Sujet : Nouveau carrefour giratoire intersection 1443 et 147

Richard Fortier
Club Cycliste de Sherbrooke
(section cycloportif)

Les bandes cyclables sont prolongées jusqu'à l'anneau

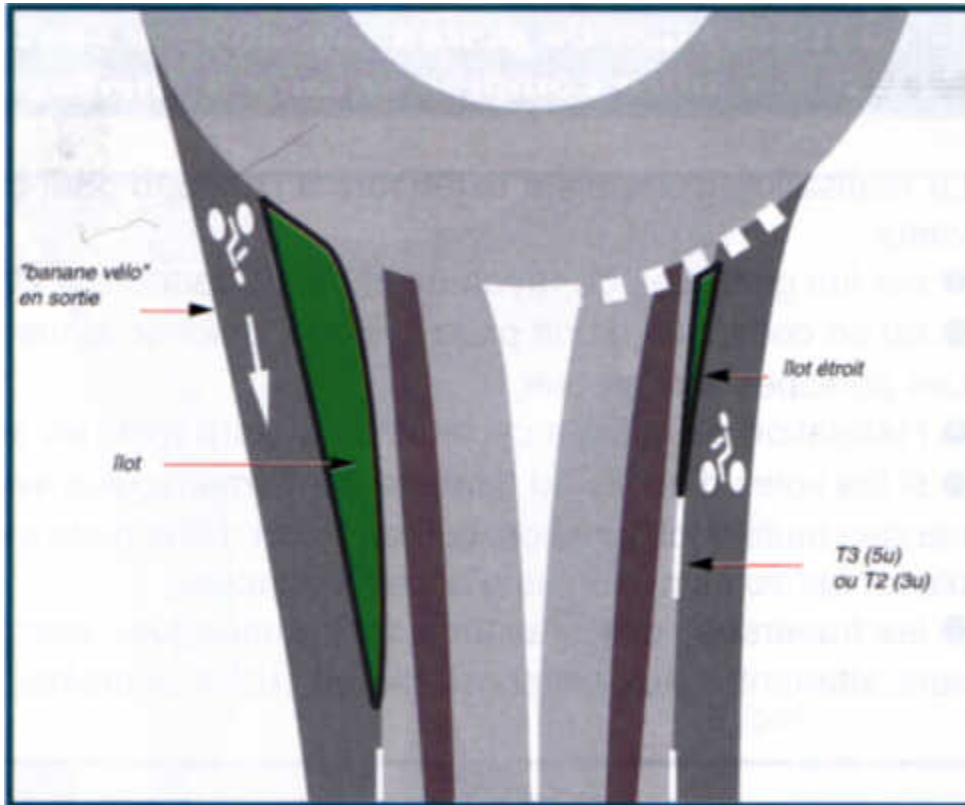
- les bandes multifonctionnelles et les bandes cyclables sont prolongées jusqu'à l'entrée dans l'anneau et doivent reprendre dès sa sortie
- à l'approche de l'anneau, la voie cyclable est délimitée par un îlot infranchissable. Ce dispositif limite ainsi l'accélération des véhicules entrant et évite aux cyclistes d'être pris en étau contre la bordure du giratoire,

- en sortie le dispositif peut être le même, ou peut être conçu différemment. Le dispositif dit de « **banane vélo** » ouvrant une voie de sortie légèrement en amont de la branche, améliore la perception (par les autres usagers) de la trajectoire qu'empruntent les cyclistes lorsqu'ils restent dans le giratoire

- toutes ces voies (au droit des séparateurs) doivent être conçues en tenant compte du moyen de nettoyage utilisé. Si une intervention manuelle est possible, la largeur de la voie pourra être inférieure à 2 mètres. Si seule une intervention mécanisée est envisagée, il faudra prévoir une largeur minimum égale aux dimensions imposées par la balayeuse (2 m en général).

Important : si la conception du giratoire est antérieure à la réalisation de voies cyclables, les bordures d'entrée et de sortie devront être nécessairement démolies et reconstruites pour laisser place aux voies cyclables. C'est en dernier recours seulement (emprise non disponible), que l'on envisagera l'interruption de la bande cyclable en amont du giratoire. Cette fin de bande cyclable ou de bande multifonctionnelle sera réalisée progressivement.

Pas de bande cyclable dans les petits giratoires

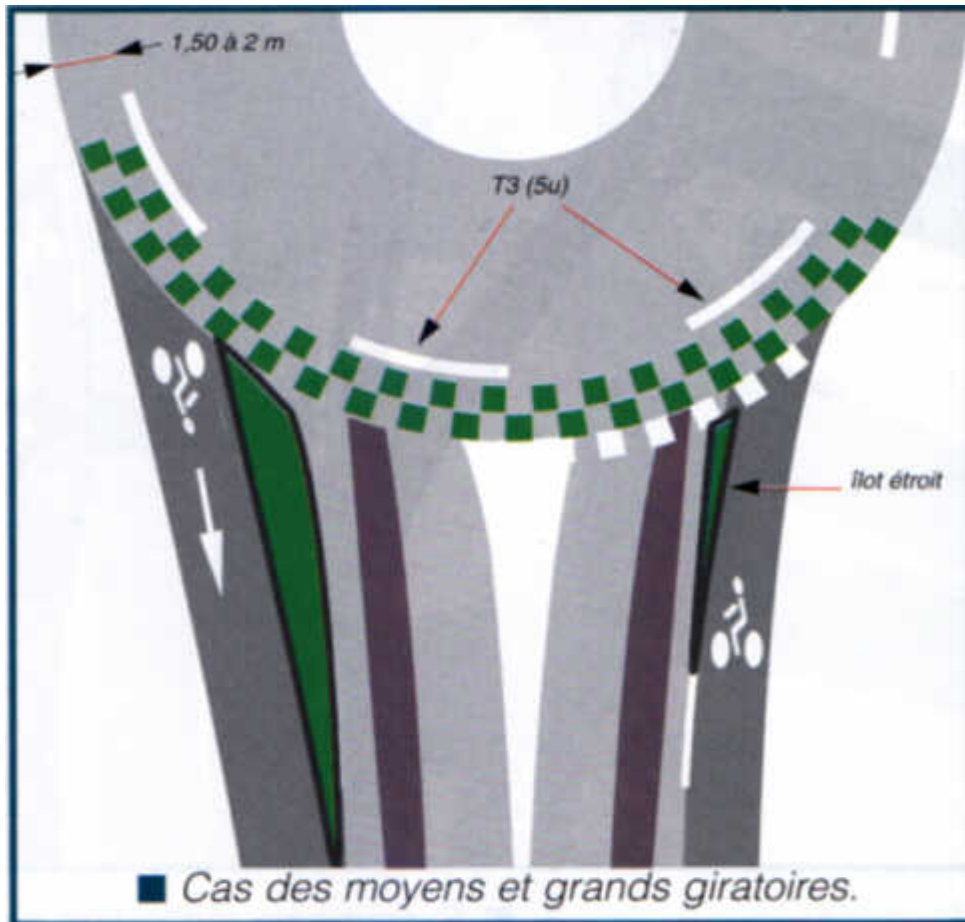
- Le CERTU, dans son ouvrage « Recommandations pour des Aménagements Cyclables » de janvier 1999, suggère les règles suivantes à respecter :
 - petits et moyens giratoires : tous les véhicules partagent la même voie dans l'anneau (schéma en haut de page),
 - grands giratoires : une bande cyclable, non obligatoire, d'une largeur de 1,5m à 2m est réalisée dans l'anneau (schéma ci-contre).
- En revanche, le Comité Départemental de la FFCT des Pyrénées Atlantiques (CODEP 64) souhaite que des bandes cyclables soient aménagées également pour les moyens giratoires.

Exemple de réalisation possible (uniquement si le rayon extérieur du giratoire est supérieur à 20 mètres).

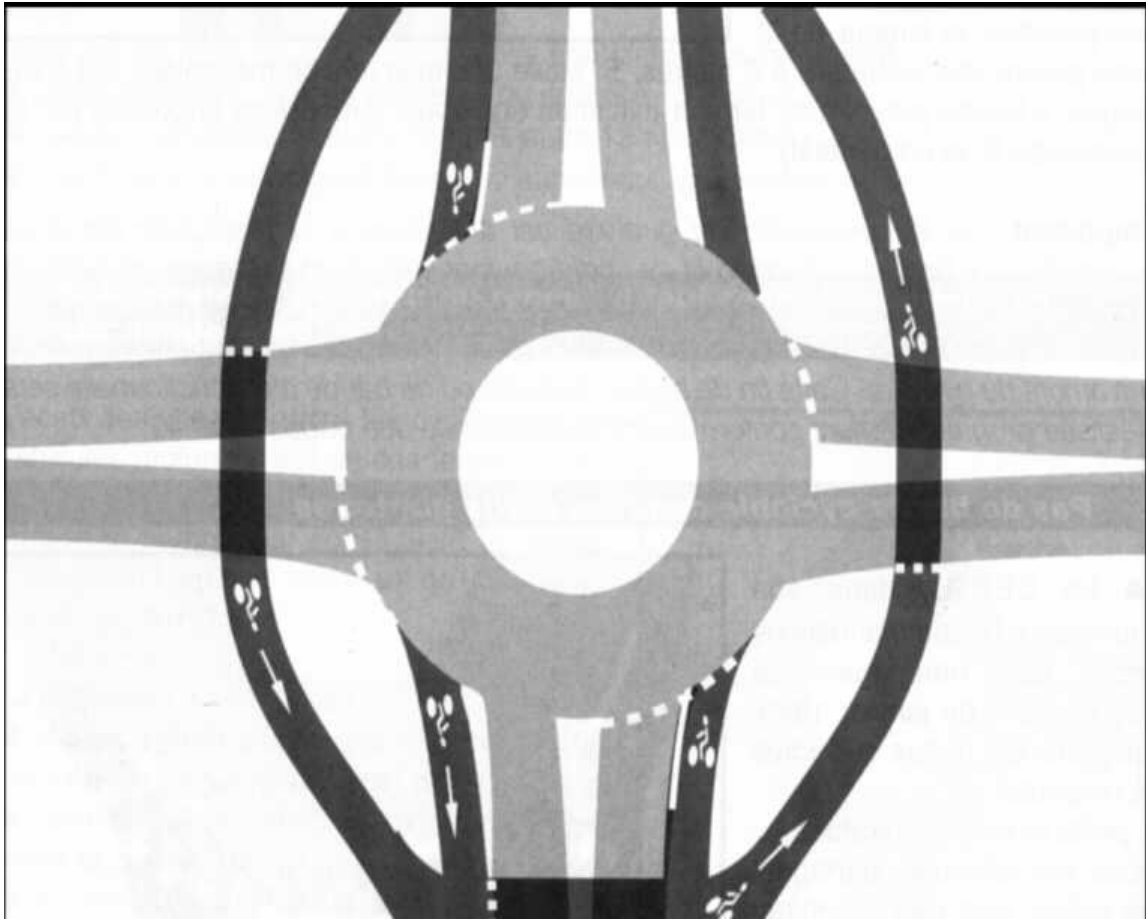
- sur les giratoires de rayon extérieur supérieure à 20 mètres
- ou en continuité d'une piste cyclable unidirectionnelle ou bidirectionnelle.

- l'utilisation de la piste cyclable extérieure n'est en aucun cas rendue obligatoire
- si les voies d'accès au giratoire sont aménagées avec des bandes cyclables ou des bandes multifonctionnelles, la réalisation d'une piste extérieure ne doit en aucun cas remplacer les voies cyclables d'accès à l'anneau
- les traversées des branches sont aménagées avec un lot central de 2,5 mètres et sont attenantes aux passages piétons (côté giratoire), le cas échéant.
